Anschlussplan Anlage Nr.: DB 4.1 Blatt 12

Bereich Wendlingen - Ulm

Planfeststellungsabschnitt 2.3 Althochfläche
 km 53,8+11 - km 75,2+50, im Bereich der Gemeinden Laichingen - Dornstadt

Lageplan km 62.677 ... 63.550	Datum Name Gezeichnet 12/03 Hul Bearbeiter 12/03 Gis
---	--

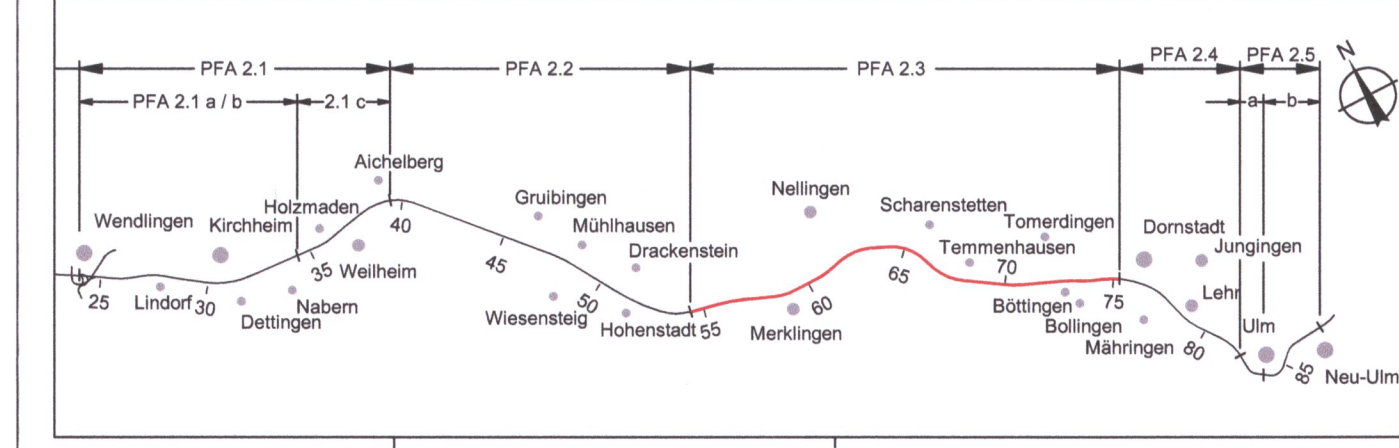
Nr. Art der Änderung	Datum	Name
A Entfall Windschutzwand	12/2011	Hul
